OPINIA TECHNICZNA

W Sprawie oceny wykonanego pokrycia dachu
Hali Sportowej z przewiązka z płyt warstwowych
PWD-S.

Wykonanego na działce 1396 w m. Gdów
realizowanego przez firmę budowlaną
Budokomplex Sp. J.

Kielce, 17.10.2023

Fot. 1

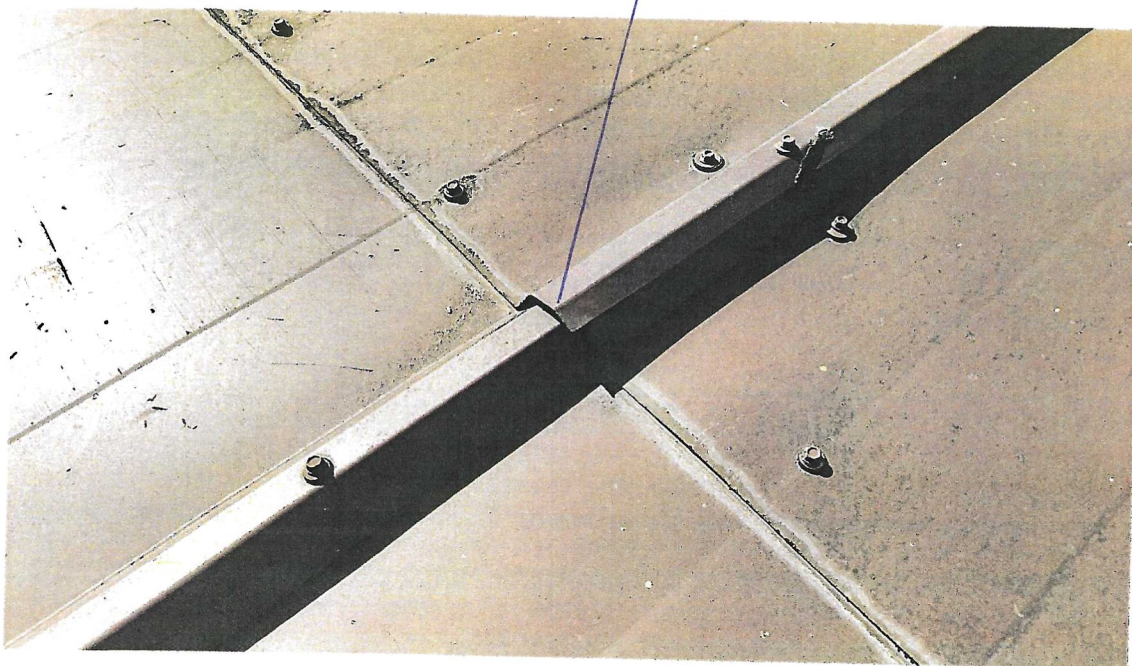
- Na szerokości płyty nie są dosunięte do siebie, a szczeliny bez uszczelnienia co również powoduje powstanie mostków termicznych (Fot.8)
- Występujące szczeliny wzdłużne płyt są spowodowane nieprawidłowym zamówieniem płyt, sytuacja ta wskazuje również na to, że w konstrukcji dachu zastosowano dodatkowe płatwie oparte na pasie górnym kratownicy (Fot.2,3,10).
- Następnym błędem przy montażu płyt jest brak zastosowania kalotek, które pełnią bardzo ważną funkcję- rozkładają naprężenie powstające przy dokręcaniu wkrętów. Kalotka zapewnia bezpieczne mocowanie, bez odkształcania trapezów płyt PWD-S (Fot.1,4).
- Próby poprawiania nieprawidłowego montażu płyt nie przyniosły oczekiwanego efektu wręcz przeciwnie dokręcanie wkrętów powodowało deformację wierzchnich blach płyt PWD-S (Fot. 1,4,5,7,9).

zdeformowany trapez
blachy wierzchniej

Fot.3

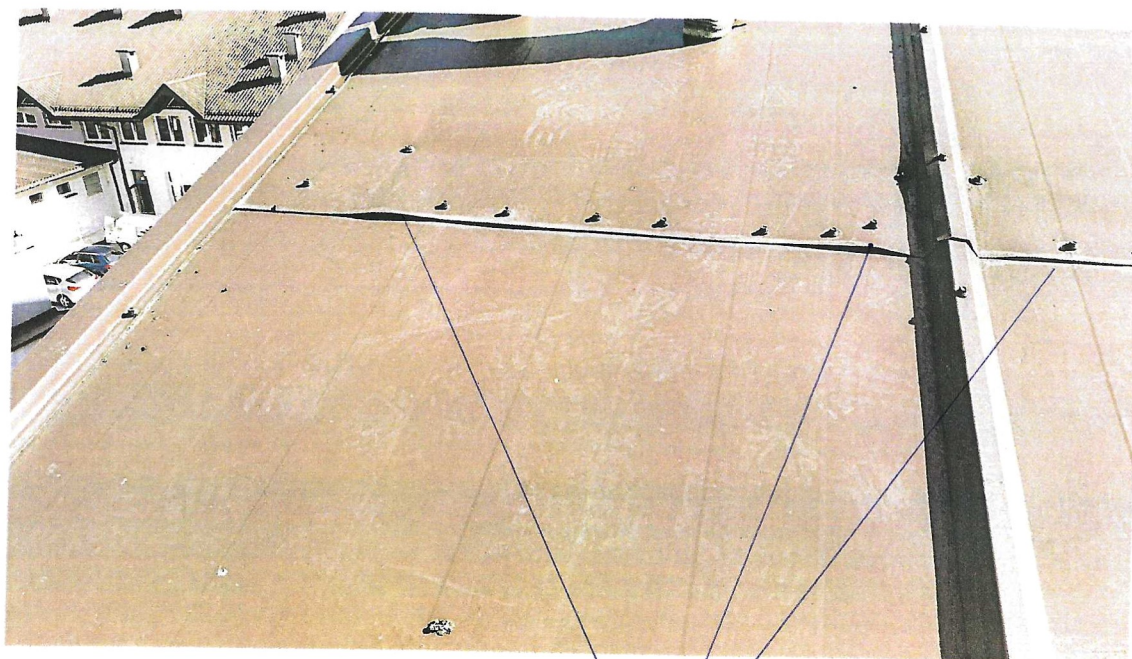
- zbyt mały zakład wierzchniej blachy pokryciowej odprowadzającej wodę. Zakład ten wynosi ~ 15cm a winien wynosić 25cm (Fot.2,3).

-styki płyt PWD-S wzdłuż okapu (na długości) ułożone z dużym odstępem i brak ich prawidłowego uszczelnienia pianką co powoduje duże straty ciepła (mostki termiczne)(Fot. 2,3,10).

W okresie jesienno-zimowym w stykach występuje szronienie blachy, a przy roztopieniu szronu część wody ścieka, a część podcieka pod blachę, a styropian i proces zamrażania i rozmrażania powoduje rozwarstwienie blachy od styropianu a występująca wilgoć powoduje powstawanie korozji na blasze (Fot. 2,3,10).

odwarstwiona rura
na odreniu płyty
płyty

Fot 5

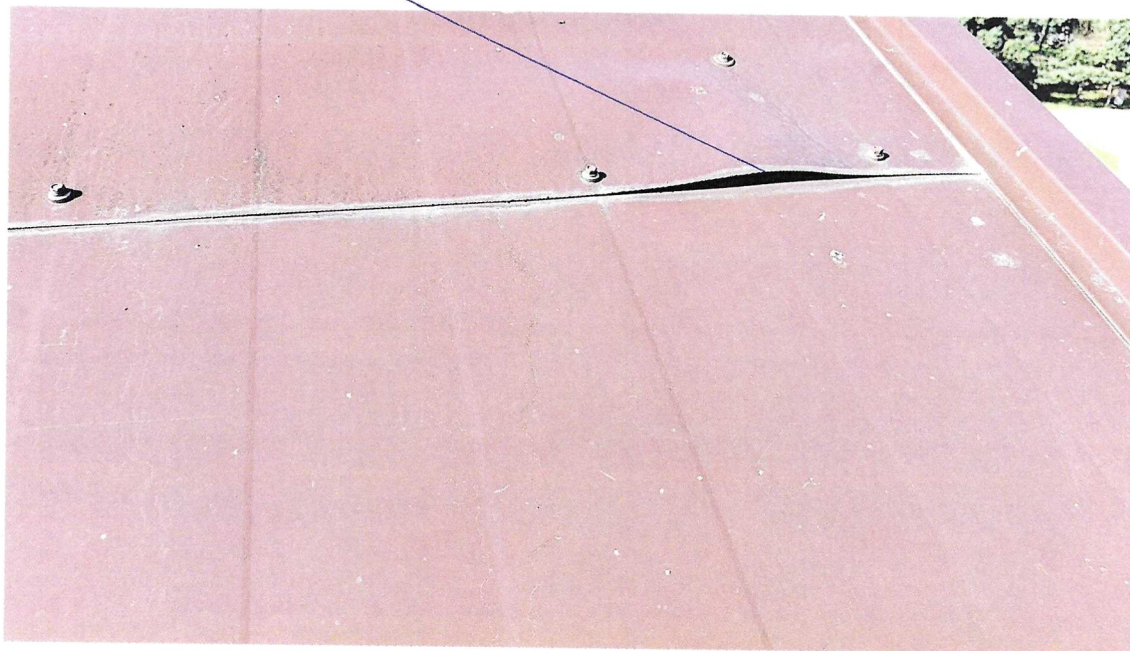
brak prawidłowego uszczelnienia termicznego na styku płyt

Fot 6

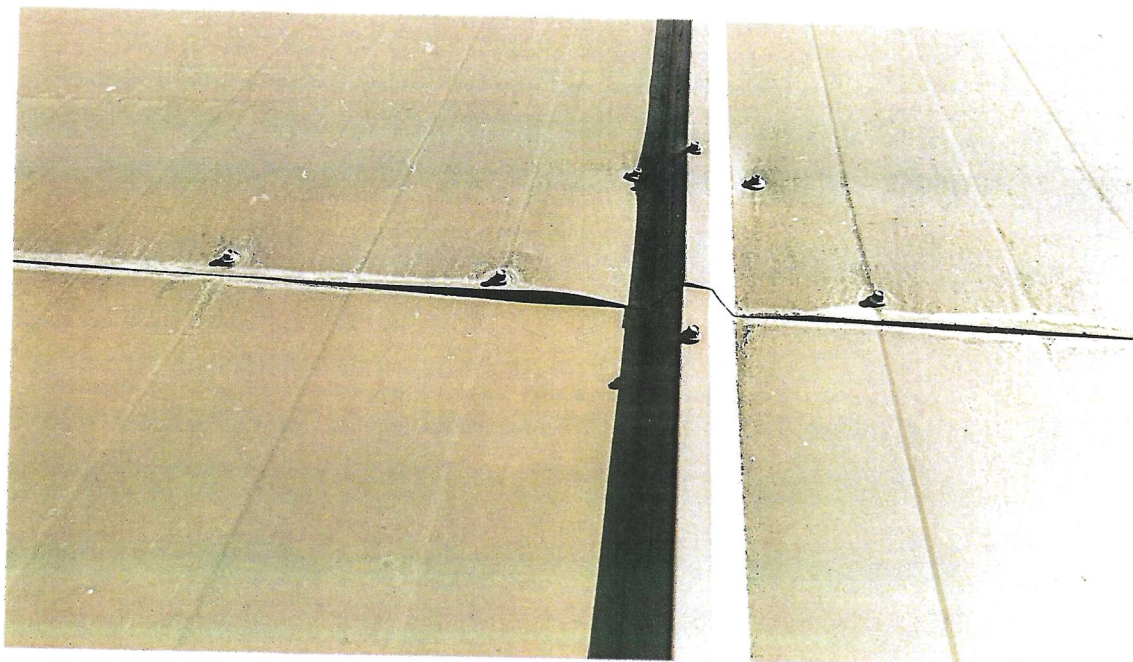
Sytuacja ta powoduje przy braku dokładnego ułożenia płyt włosowate pociąganie wody. Wierzchnie blachy na stykach są pofalowane (Fot. 4,6,7) co również, przy opadach wiatr wciska deszcz pod styki płyt

zdeformowana blacha
 oraz trapez płyty
